## INTEGRALE RICOSTRUZIONE PARCO EOLICO "SALEMI-TRAPANI"

PROGETTO DEFINITIVO

RISCONTRO ALLA RICHIESTA INTEGRAZIONI MASE PROT.N. 009121.07-08-2023  
ADDENDUM ALLO STUDIO DI IMPATTO AMBIENTALE

*Figura 1 - Fotosimulazione area SSEU ante-operam*

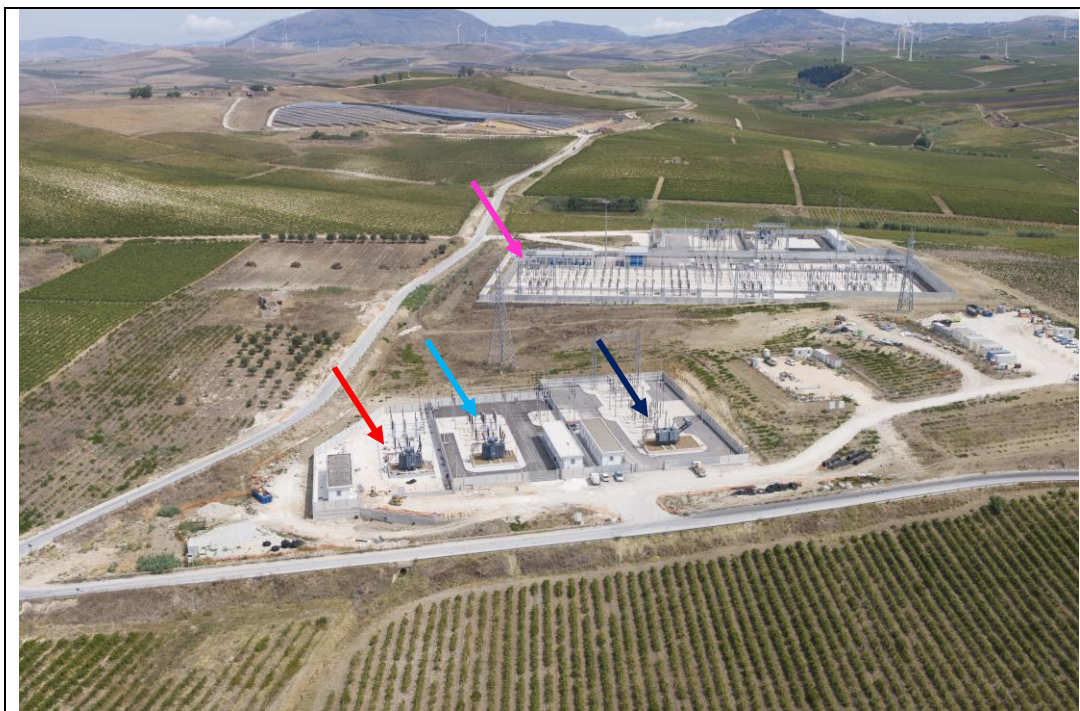
*Evidenziare se la nuova Stazione SSEU 30/150 kV che sarà realizzata nei pressi della Stazione Elettrica Terna denominata "Partanna 2" nel territorio del Comune di Marsala, sia o meno inclusa nella proposta progettuale sottoposta alla presente procedura di VIA e nel caso lo fosse integrare gli elaborati progettuali ed il SLA con la Valutazione degli impatti su tutte le componenti ambientali connesse con la realizzazione stessa e collegamento alla Rete.*

La SSEU 30/150 kV che sarà realizzata nei pressi della Stazione Elettrica Terna "Partanna 2" è inclusa nella proposta progettuale sottoposta alla presente procedura di VIA.

Ad ogni buon fine e per maggiore chiarezza di seguito si riporta la situazione attuale ante operam e la situazione post operam con l'inserimento fotografico della nuova SSEU in argomento.

Nell'immagine di cui sopra da sinistra si riconoscono le seguenti Sotto-Stazioni di altri produttori:

- ✓ Sotto-Stazione del parco fotovoltaico Anguillara (freccia rossa);
- ✓ Sotto-Stazione del parco eolico "Rampingallo", di proprietà del gruppo Engie (freccia ciano);
- ✓ Sotto-Stazione del parco fotovoltaico "FW Turna", di proprietà del gruppo Engie (freccia blu).

Alle spalle delle citate Sotto-Stazioni è visibile la Stazione Elettrica Terna "Partanna2" (freccia magenta).

Figura 3 - Distribuzione di frequenza e alla frequenza per direzione

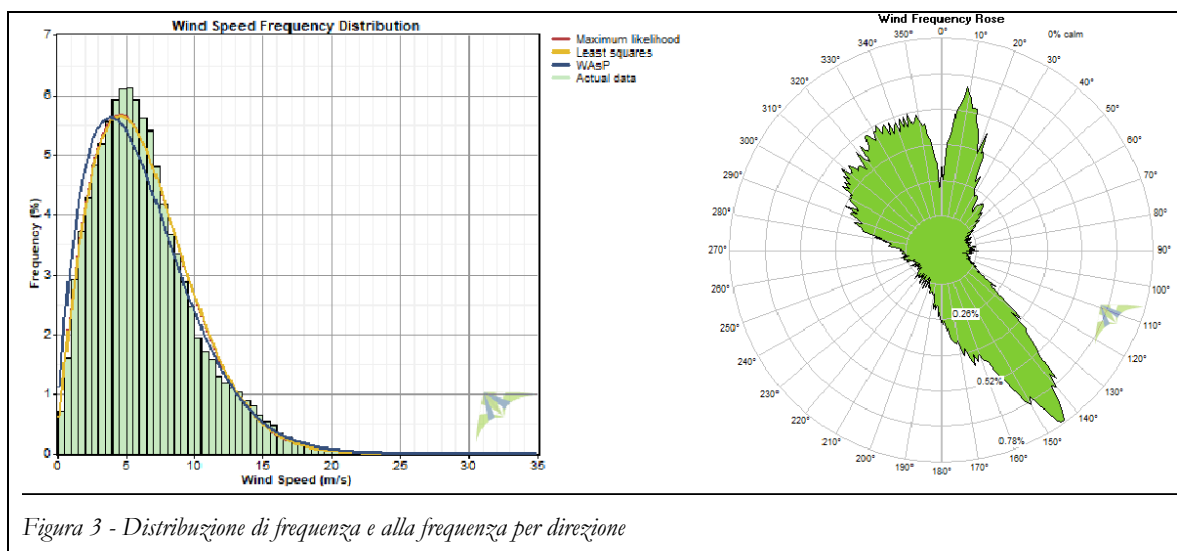
*Per la rappresentazione delle ellissi, riportate a pag. 129 del SLA, si richiede di utilizzare come definizione di vento prevalente, il vento che ha per direzione la bisettrice del settore di provenienza più frequente, che dalla figura 45 del SLA non risulta essere pari a 157,5°.*

Dalla consultazione del grafico della frequenza per direzione, si desume che la direzione prevalente del vento, che discende dall'analisi anemometrica effettuata in corrispondenza dei siti di impianto, ha un orientamento di circa 36° in direzione Nord/Nord-Ovest in senso antiorario rispetto al Nord (pari a 144° in senso orario rispetto al Nord).

L'ellisse, avente semiasse minore pari a 525 m (3 volte il diametro dell'aerogeneratore proposto pari a 175 m) e semiasse maggiore pari a 875 m (5 volte il diametro dell'aerogeneratore proposto pari a 175 m), verrà orientata secondo la direzione su definita.

Figura 6 – Rappresentazione dell'impianto eolico proposto insieme ad altri impianti eolici esistenti/autorizzati/in costruzione nel buffer di 10 km.

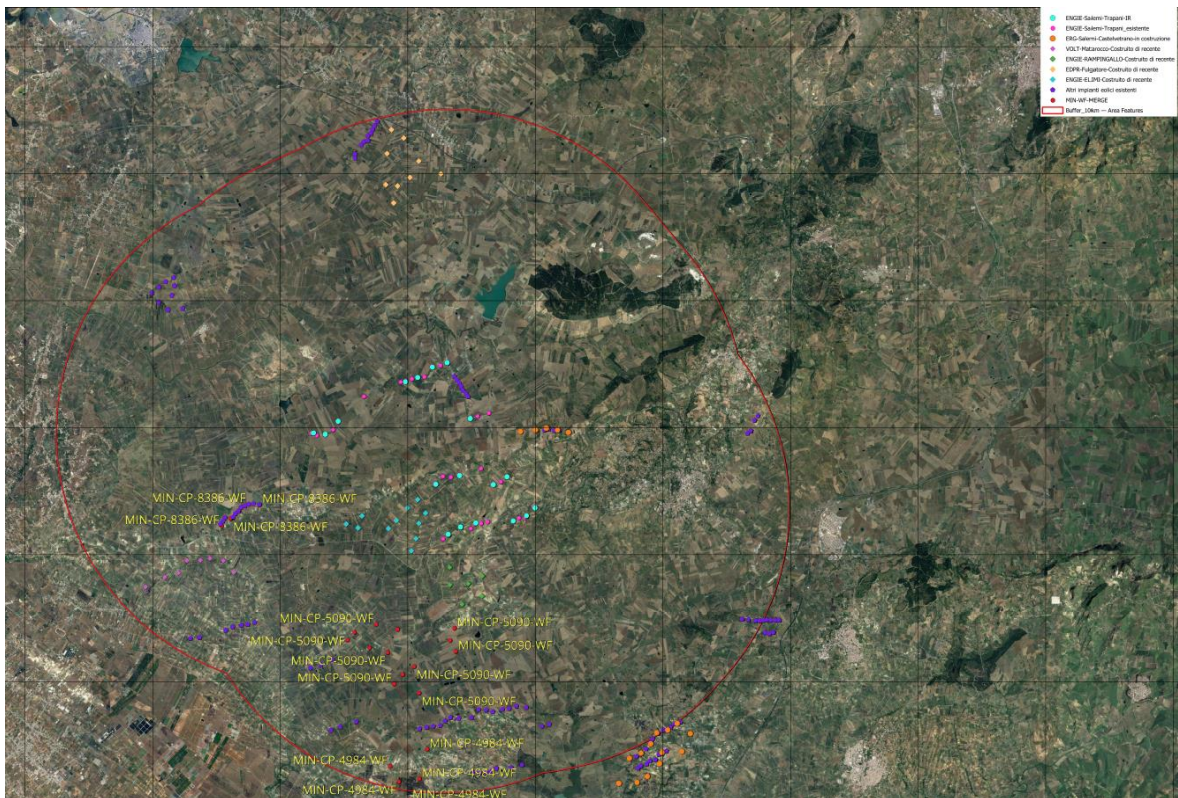
*Per consentire una migliore ed immediata identificazione degli elementi cartografici/iconografici necessari a valutare la visibilità e l'impatto complessivo post-operam, si richiede di verificare, anche presso uffici Regionali o altri Enti, se siano stati autorizzati o in costruzione ulteriori impianti eolici in sovrapposizione visiva, anche parziale all'impianto nell'area a buffer di dimensione pari a 50 volte l'altezza al TIP degli aerogeneratori. Inoltre, sarebbe auspicabile che venissero consultati le relazioni e i monitoraggi insistenti sulla stessa area, presenti sul portale, e di voler implementare la proposta delle misure preventive e mitigative.*

Per rispondere a quanto richiesto si è approfondita l'analisi già effettuata con l'elaborato avente codifica RST-SA-D0056\_R0- IMPATTI CUMULATIVI E FOTOSIMULAZIONI. Tale approfondimento è stato ottenuto in ambiente GIS indicando, come suggerito dal MASE, impianti eolici autorizzati o in costruzione oltre agli impianti esistenti nel raggio di 50 volte l'altezza massima dell'aerogeneratore proposto (si ricorda che l'altezza massima al tip dell'aerogeneratore è pari a 202,5 m che moltiplicato per 50 da 10.125 m arrotondati per difetto a 10 km). In particolare, di seguito i layer rappresentati:

Per tutti i dettagli grafici si rinvia all'elaborato avente codice RST-SA-D0063\_I1.

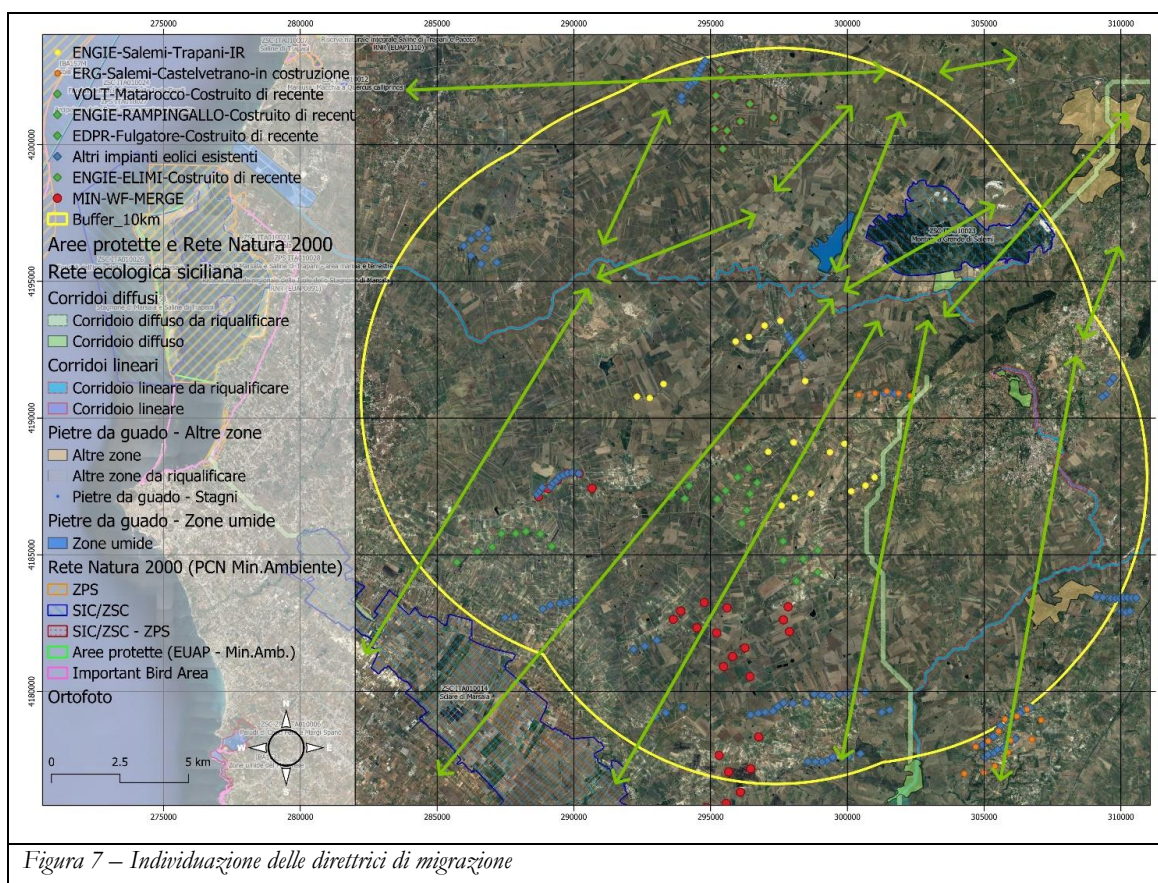
*L'area vasta, appare fortemente compromessa dalla presenza di numerosi parchi eolici, è molto a rischio soprattutto per l'insistenza di rotte di migrazione sulla direttrice (Stretto-Egadi-Marocco) che la attraversano; in presenza di molteplici impianti già esistenti, approvati, e in coeva valutazione, che insistono e che formano quasi una cortina rispetto alle rotte di migrazione. Si richiede una più approfondita analisi degli impatti cumulativi prendendo in considerazione l'effettiva sussistenza di varchi adeguati per la migrazione e in generale lo spostamento dell'avifauna e dei chiropteri verso aree trofiche o riproduttive, quali quelle con maggior biodiversità e presenza di aree umide o invasi e corsi d'acqua.*

da **Gorghi Tondi, lago Paceco** e lago Rubino (vedi *Figura 7 – Individuazione delle direttrici di migrazione* di seguito riportata).

Nell'immagine soprastante, sono evidenziate e identificate in legenda le "Zone umide" frequentate dall'avifauna, migratoria e stanziale, come i gorghi tondi di Mazara, le saline di Trapani e gli invasi Paceco e lago Rubino. Le Albanelle e i falchi di palude utilizzano queste

zone e l'area vasta anche come punti di sosta durante la migrazione. Le frecce verdi indicano le direttrici, osservate durante il monitoraggio in campo, utilizzate dai rapaci e altre specie (passeriformi e non). Come si può osservare dalla stessa immagine cartografica, e come descritto nei paragrafi a seguire, il fronte delle direttrici è molto ampio e dispersivo e come tale non esiste un vero e proprio punto di concentrazione a collo di bottiglia. Inoltre, si è osservato in campo, che i grandi veleggiatori (falco pecchiaiolo, nibbio bruno ecc) in condizioni di vento favorevole, attraversano l'area ad altezze superiori i 200 – 300 metri, fino a raggiungere la costa per poi arrivare sullo stretto di Messina o le isole Eolie.
